# CONCURSO ANTEPROYECTO "PARQUE DE LA CIUDAD"

PARQUE URBANO Y CENTRO DE CAPACITACION + PRODUCCIÓN DE MÚSICA

### 3er Premio –

**ID56391- 3er Premio**

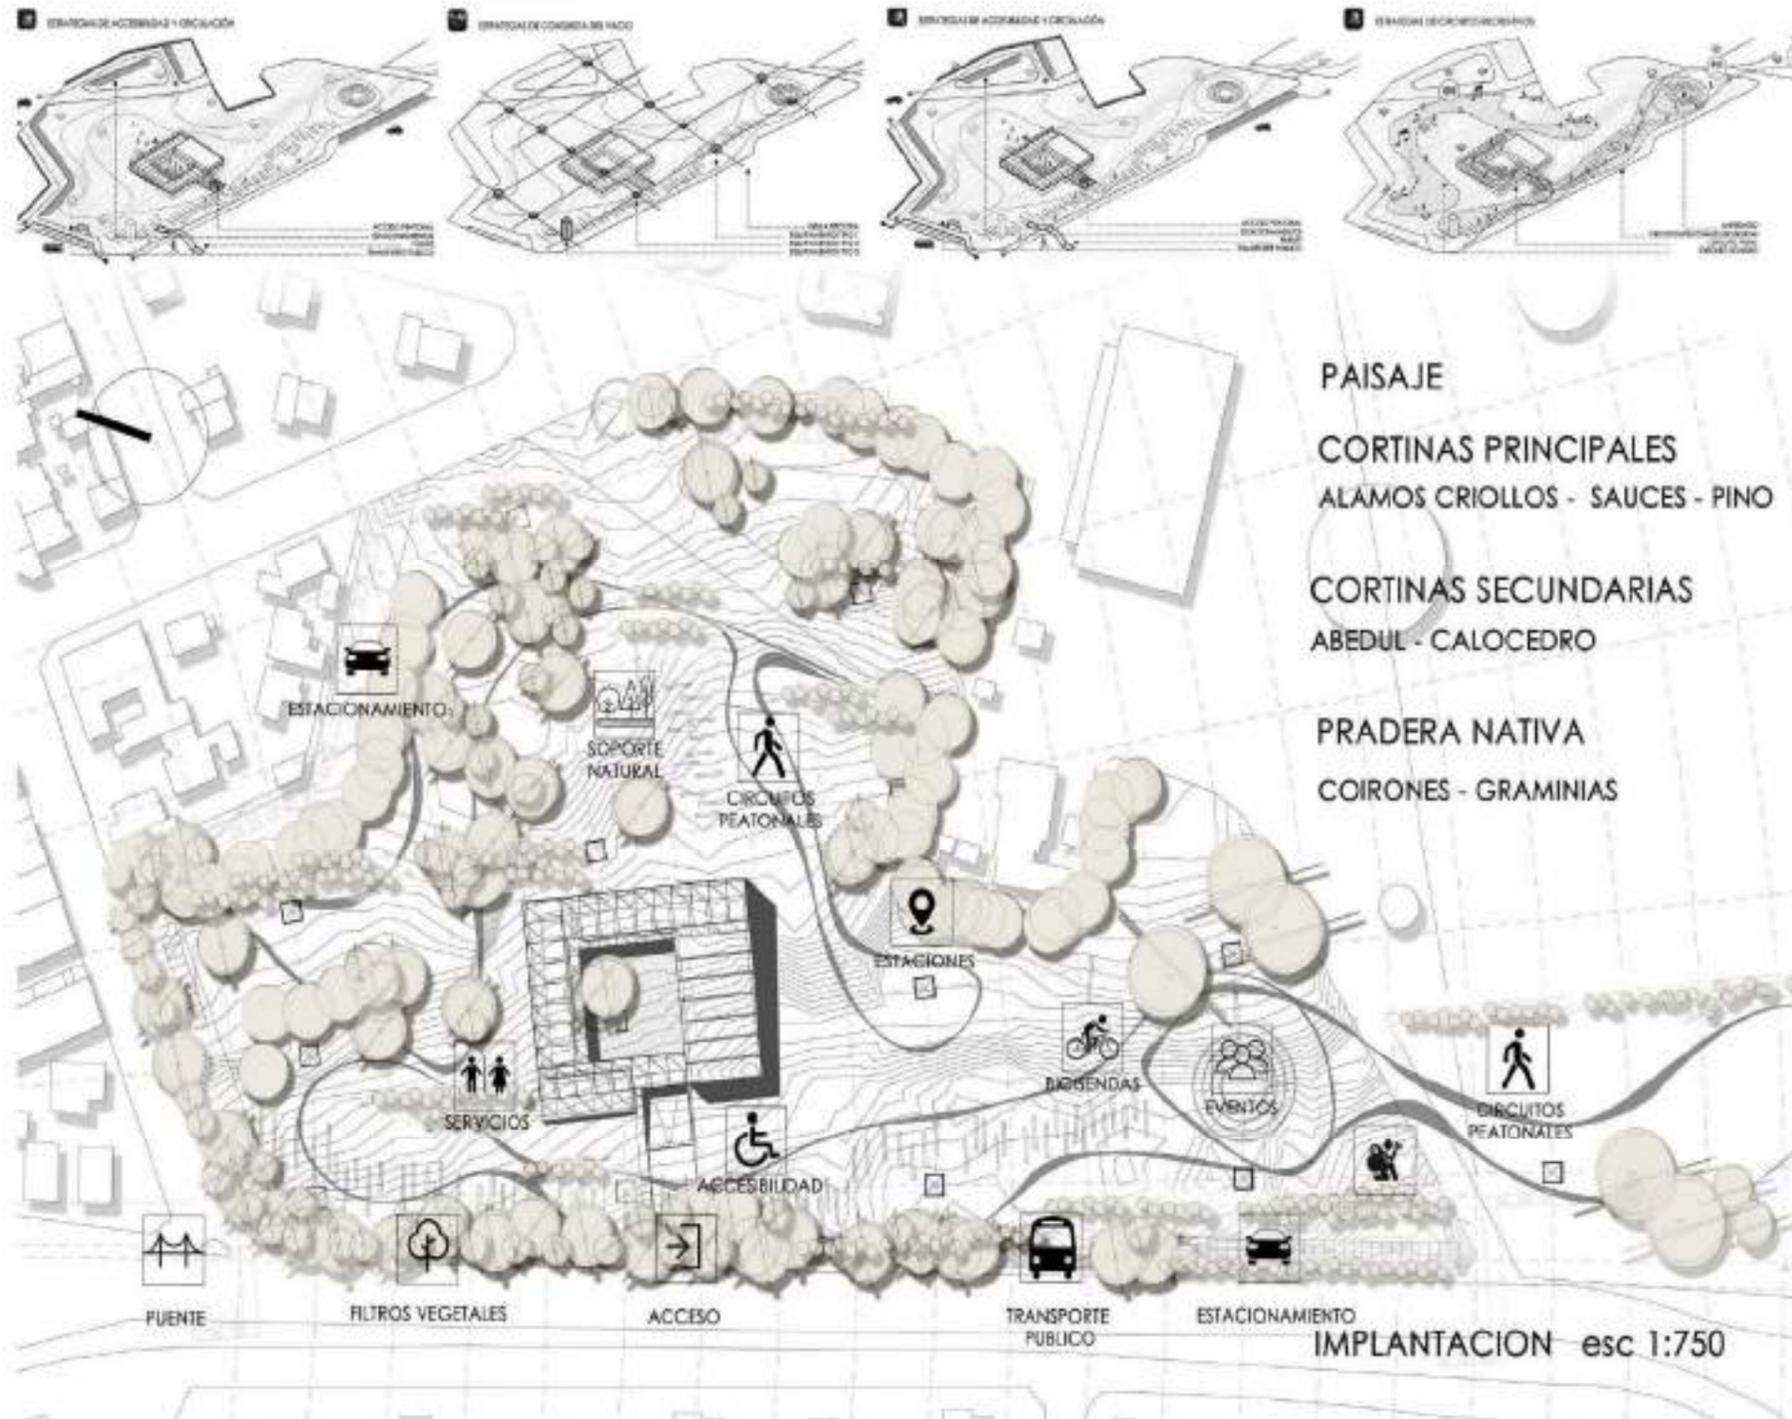
El proyecto del parque se organiza a partir de un edificio patio ubicado en el centro del predio y a partir del cual se reparten las áreas y sectores con mucho cuidado y con el criterio de constituir un ámbito de carácter regional. El edificio patio resulta una propuesta de notable factura con una resolución con referencias a la cultura arquitectura que se suman a los de la organización del parque. Sin embargo allí aparecen los límites del proyecto ya que las demandas de un parque de la ciudad superan la envergadura de esta propuesta.

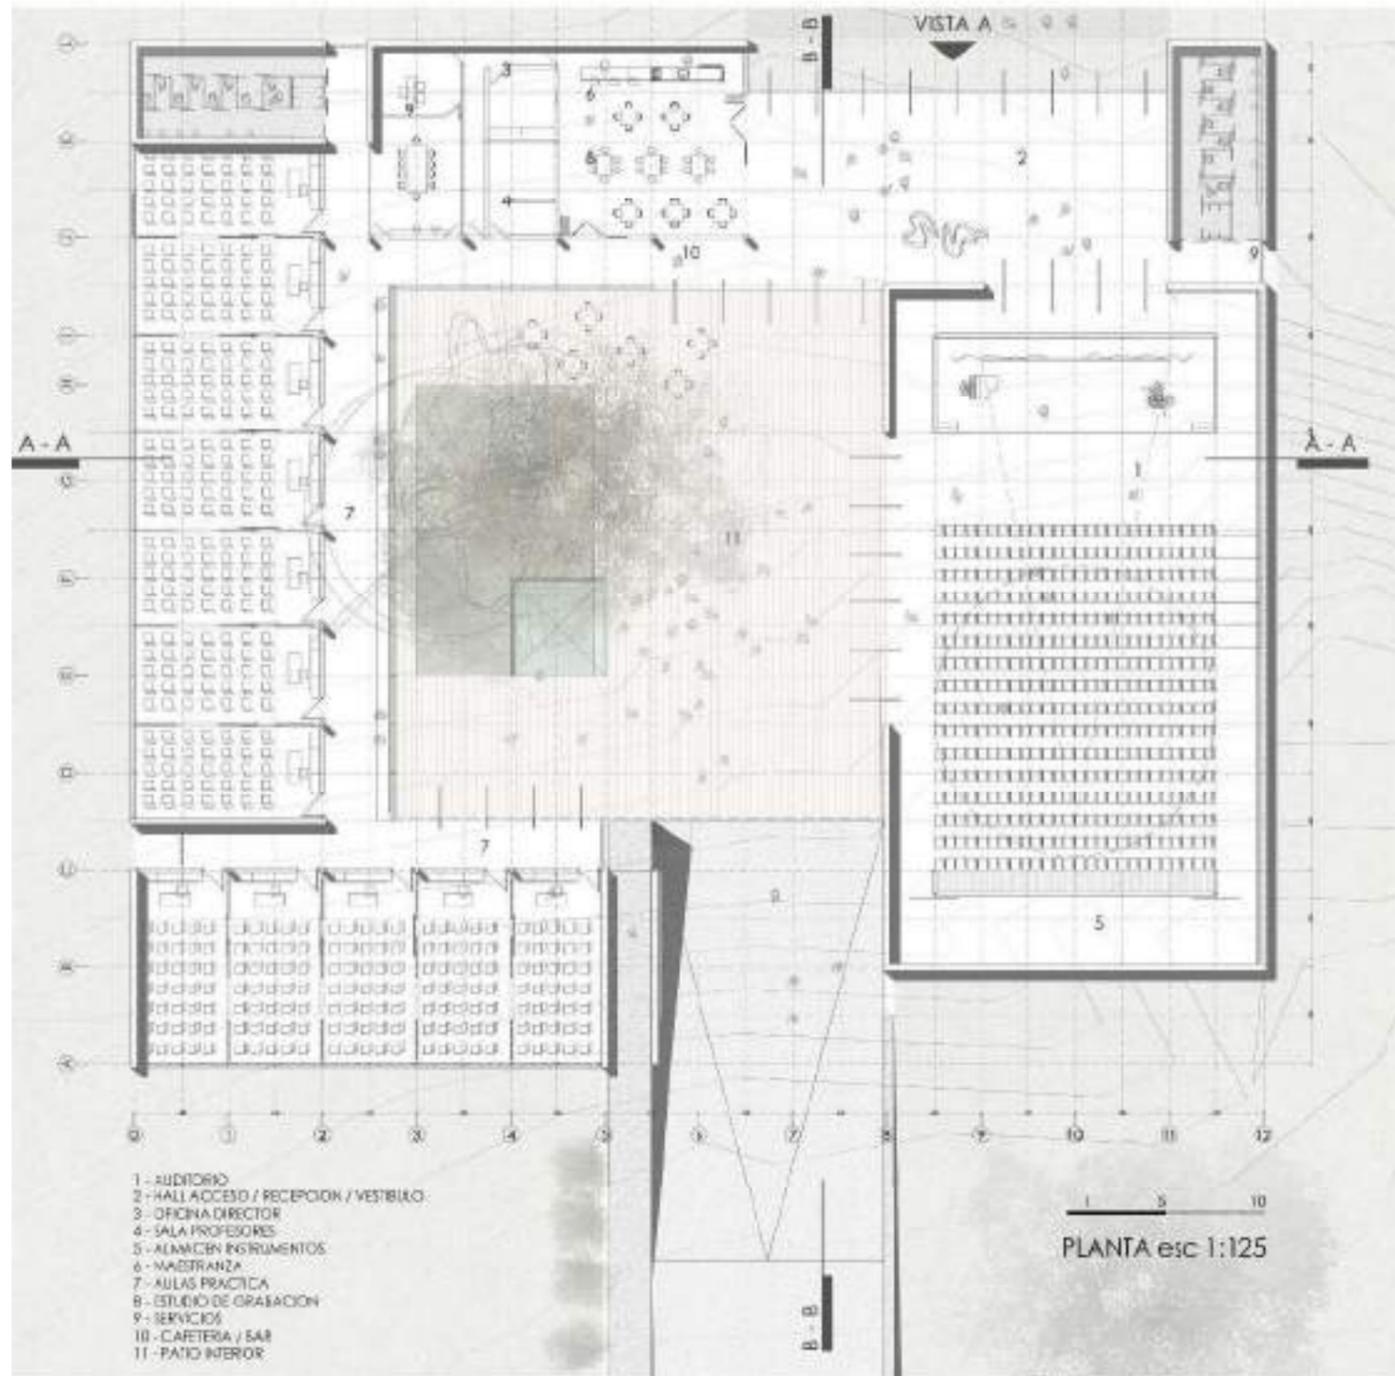
El proyecto del parque se organiza a partir de un edificio patio ubicado en el centro del predio y a partir del cual se reparten las áreas y sectores con mucho cuidado y con el criterio de constituir un ámbito de carácter regional. El edificio patio resulta una propuesta de notable factura con una resolución con referencias a la cultura arquitectura que se suman a los de la organización del parque. Sin embargo allí aparecen los límites del proyecto ya que las demandas de un parque de la ciudad superan la envergadura de esta propuesta.

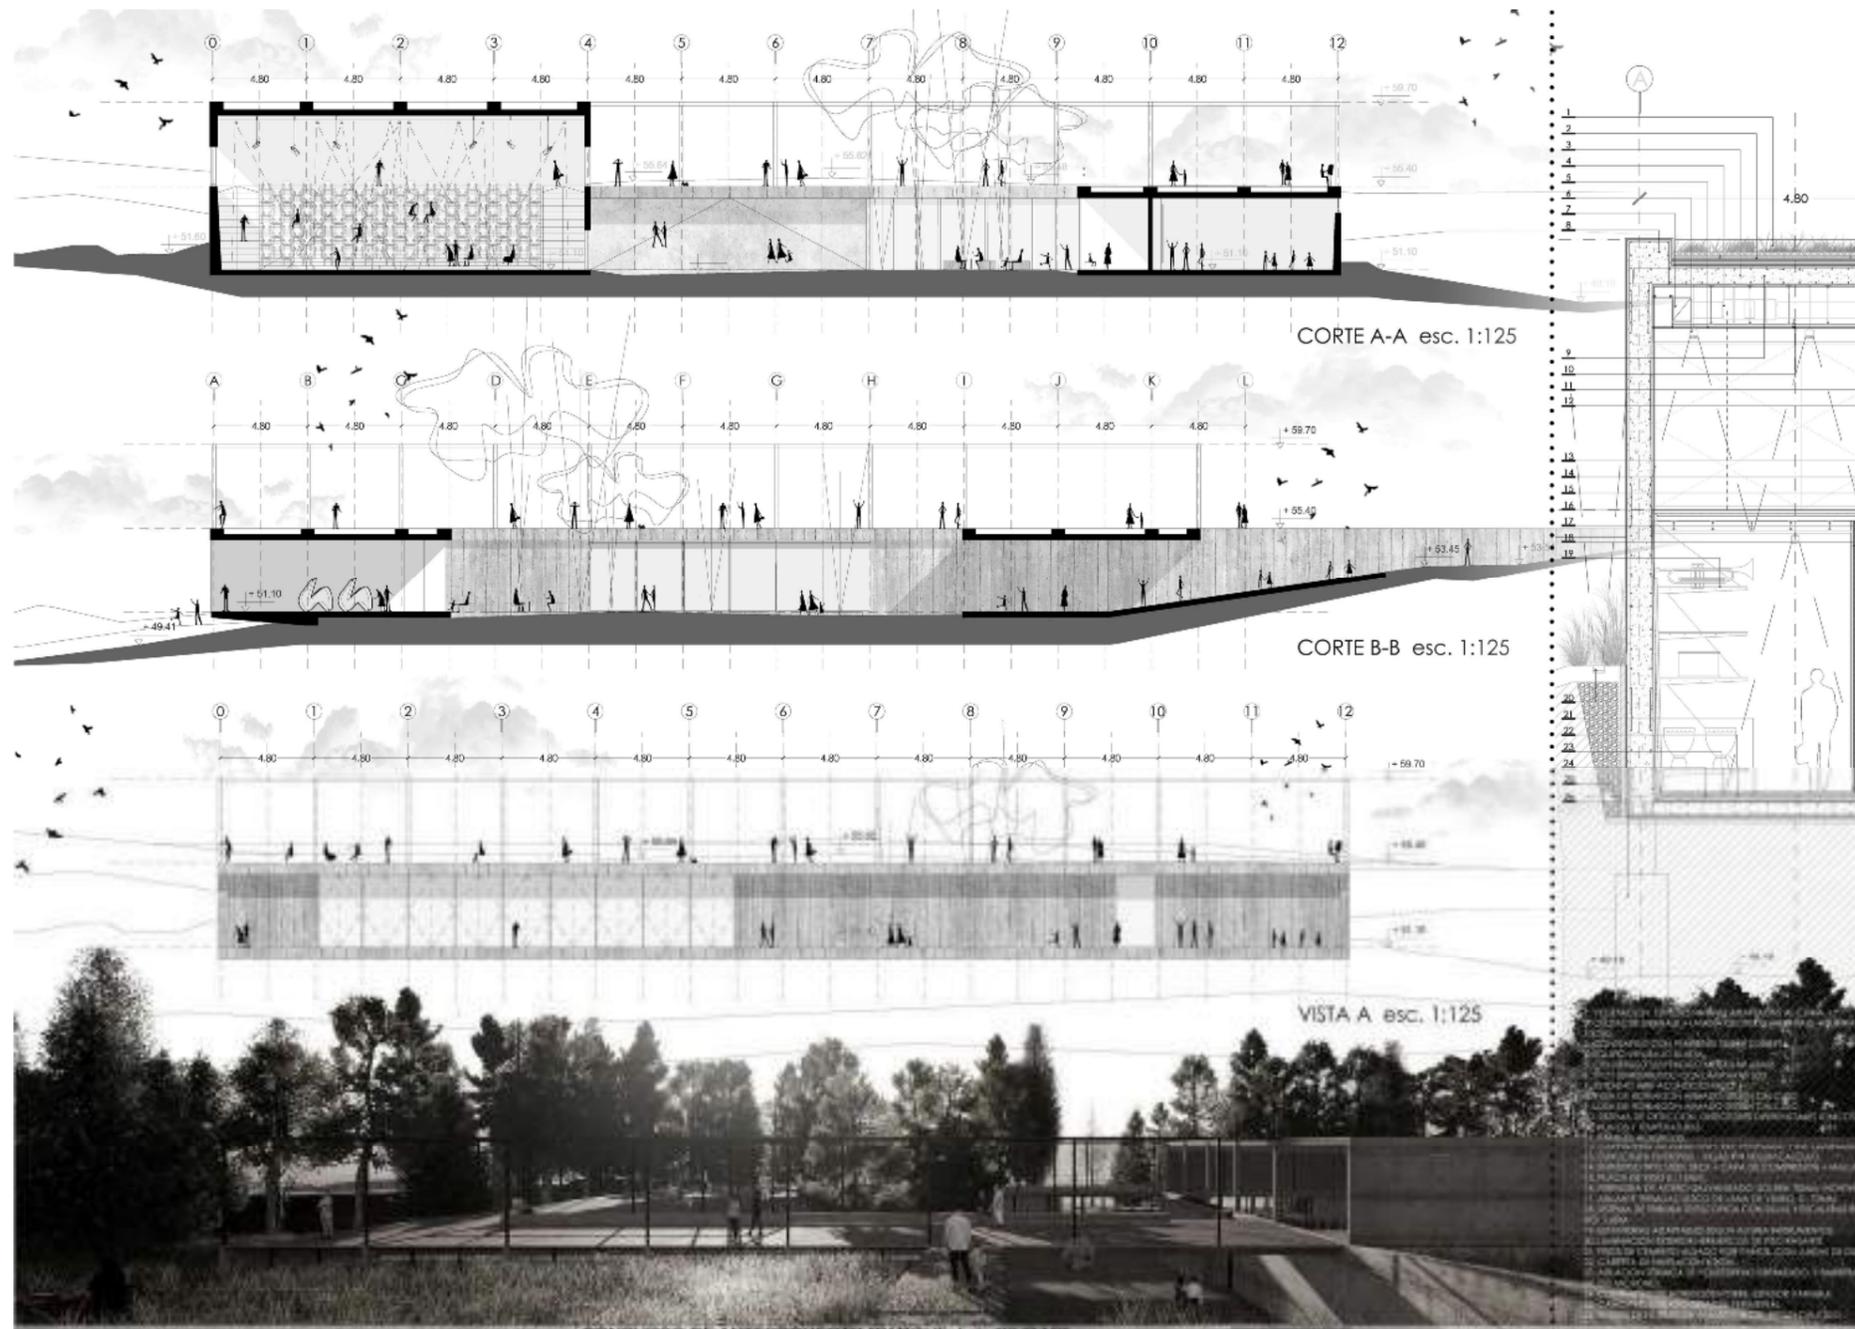
El proyecto del parque se organiza a partir de un edificio patio ubicado en el centro del predio y a partir del cual se reparten las áreas y sectores con mucho cuidado y con el criterio de constituir un ámbito de carácter regional. El edificio patio resulta una propuesta de notable factura con una resolución con referencias a la cultura arquitectura que se suman a los de la organización del parque. Sin embargo allí aparecen los límites del proyecto ya que las demandas de un parque de la ciudad superan la envergadura de esta propuesta.
